Keuringsverslag van een elektrische laagspanning- en zeer lage spanningsinstallatie

NIET CONFORM

Straatnaam: Groendal
Huisnummer: 78
Busnummer:
Postcode: 9420
Gemeente: Erpe-Mere
Land: België

Controlebezoek van een oude huishoudelijke elektrische installatie van een wooneenheid bij verkoop op vraag van de verkoper volgens (KB 08/09/2019) - AREI Boek 1- 8.4.2. en 8.2.1. en 4.2.4.3.

Afbeelding schakel- en verdeelbord:

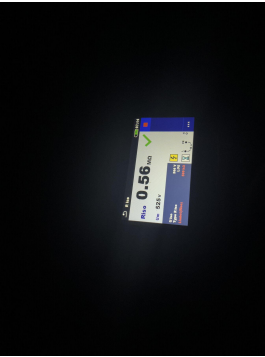
- I5.13 Metalen behuizing van het verdeelbord (Klasse 1) is niet geaard. (Boek 1 Onderafdeling 4.2.3.2. en 5.4.4.2.)
- I5.14 De nominale spanning dient duidelijk vermeld te worden op een oordeelkundig gekozen plaats. (Boek 1 Onderafdeling 3.1.3.3.)

- I6.01 De differentieelschakelaar aan het begin van de huishoudelijke installatie is niet verzegelbaar. (Boek 1 Onderafdeling 4.2.4.3.)
- I6.02 Een algemene differentieelstroombeschermingsinrichting met een nominale stroom (In) van minstens 40A en een gevoeligheid van maximum 300mA is niet geplaatst. (Boek 1 Onderafdeling 4.2.4.3. en 5.3.5.3.a.)

- I7.01 De smeltzekeringhouders of houders van kleine vermogensschakelaars met pennen met een sectie kleiner dan 10mm² zijn niet voorzien van kalibreerelementen. (Boek 1 Onderafdeling 5.3.5.5.A.)
